Konstr.	Ritad	HG	Godk.	Smst nr.	Ers.	Tolerans där ej annat angivits: ISO 2768 m
Dat.	1993-09-24	Skala	1:8	Atlantic H24R		Ritn.nr 14240
intra SCANDINAVIAN DESIGN						Ändr. A

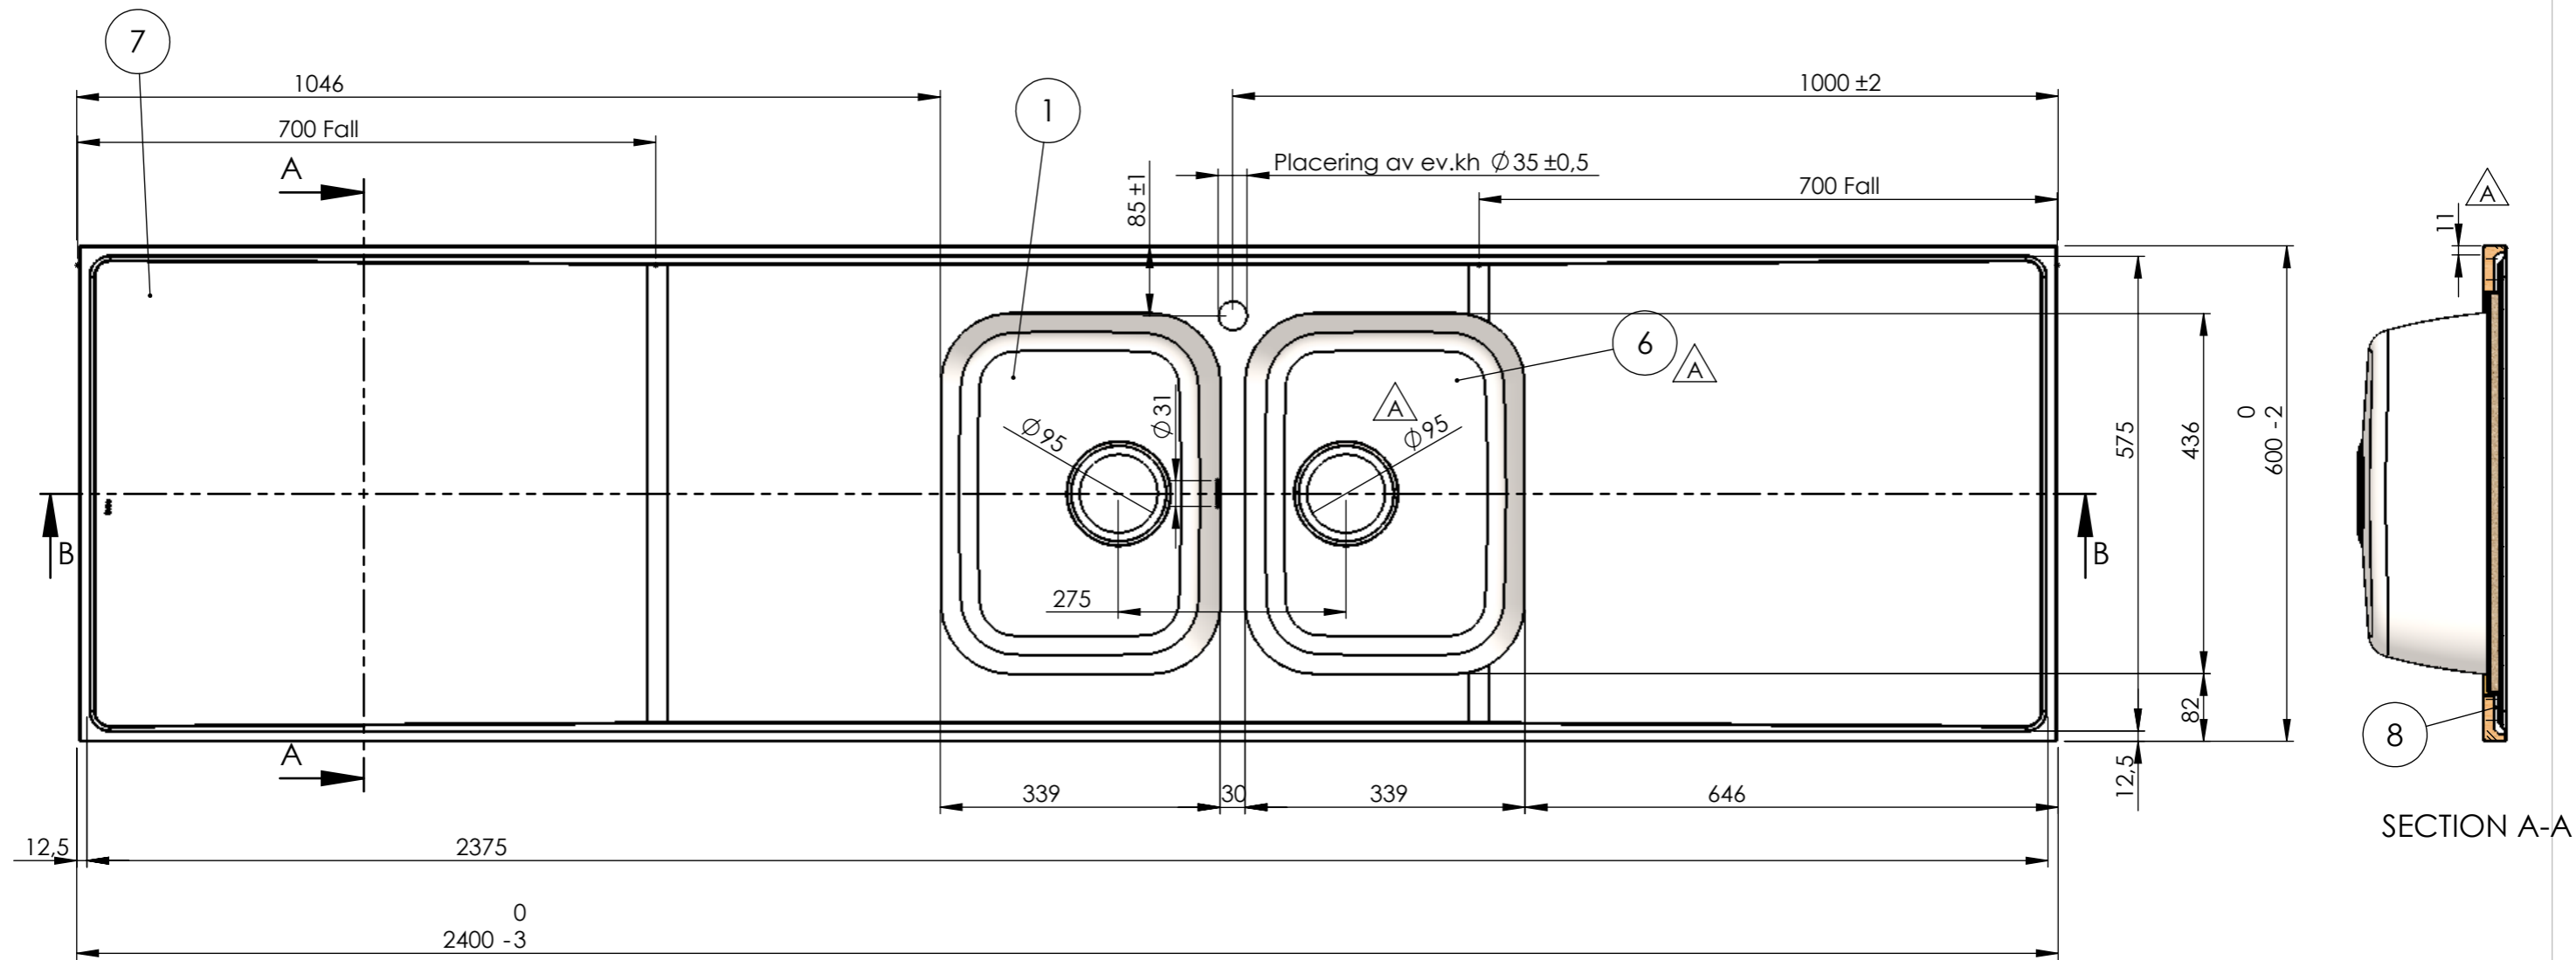
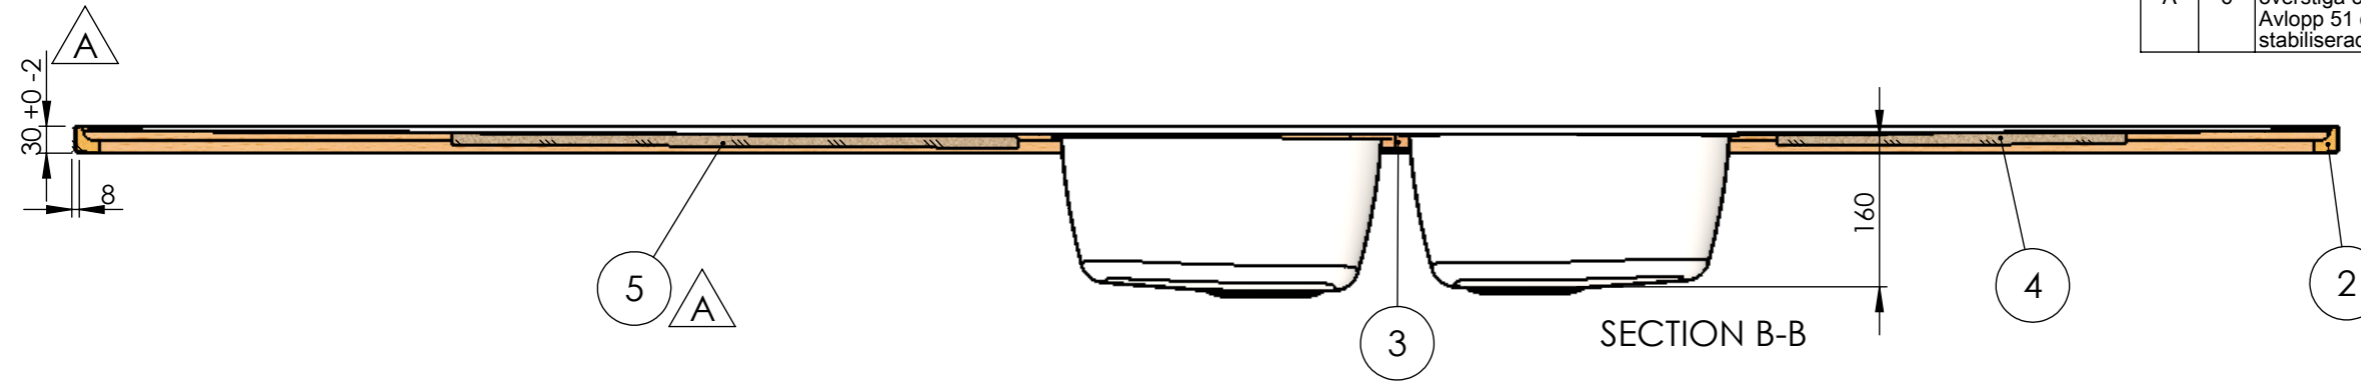
REV.	ANT.	ÄNDRING	DATUM	GODK.
A	6	Windexplatta ersatt med MDF. Kantklipp, ram och gavel ändrade för att vulsten inte ska överstiga 30mm. Omvik längsida var 9mm. Avlopp 51 ersätts av avl 97. Låda 34 stabiliserad med bombering R700.	2013-05-16	MR
